**AVIS RELATIF À LA PROTECTION
CONTRE LES EVENTUELS EFFETS NOCIFS ET NUISANCES
PROVOQUÉS PAR LES RAYONNEMENTS NON IONISANTS
GÉNÉRÉS PAR DES ANTENNES ÉMETTRICES STATIONNAIRES**

Commune : WAVRE - Exploitant : PROXIMUS

Référence exploitant : 10WAW_01

Rapport n° 2796 / 2025

Figure 1 : Vue en plan des lieux de séjour et des points de contrôle

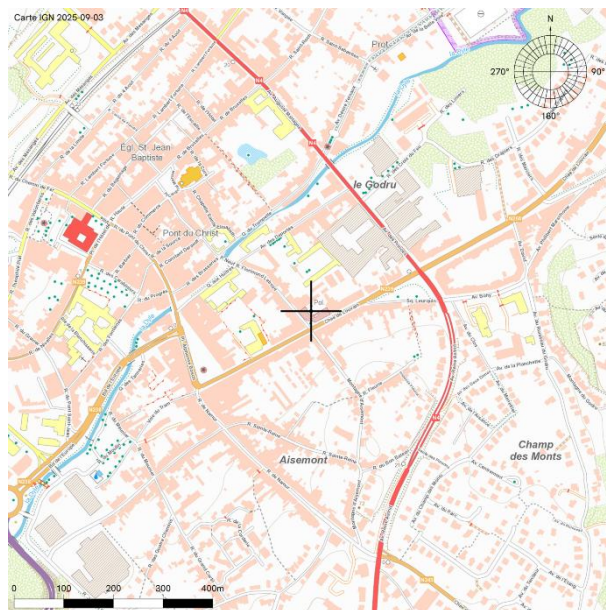
Les fréquences d'émission, la puissance rayonnée par chacune des antennes et leur gain permettent de déterminer le rayon de la zone à analyser. Tout dépassement de la limite par installation est exclu en dehors de cette zone. Le tableau 2 reprend les 35 LS² pour lesquels l'indice d'exposition est le plus élevé. Les différentes colonnes indiquent :

- le numéro du point de contrôle repris sur un des plans de la figure 1;
- le numéro du LS dans lequel se trouve le point de contrôle de la 1^{ère} colonne ;
- l'atténuation d'obstacle prise en compte pour le calcul de l'indice d'exposition dans le LS ;
- le résultat du calcul de l'indice d'exposition.

En ce qui concerne les antennes de l'installation mentionnées dans le tableau 1, la distance maximale à laquelle la limite pourrait être atteinte, à l'extérieur, est égale à 98,4 m. S'il n'y a pas de LS à une distance inférieure, les antennes respectent forcément la limite d'immission.

Dans le cas des LS situés à l'intérieur des bâtiments, une atténuation d'obstacle est prise en compte et il en résulte que la distance maximale à laquelle la limite pourrait être atteinte se réduit à 70,2 m.

Les résultats de l'évaluation décrite au paragraphe 4 indiquent que les antennes émettrices stationnaires de l'installation faisant l'objet du présent avis ne produisent pas, dans un lieu de séjour, un rayonnement électromagnétique maximum supérieur aux limites fixées à l'article 4 du décret.
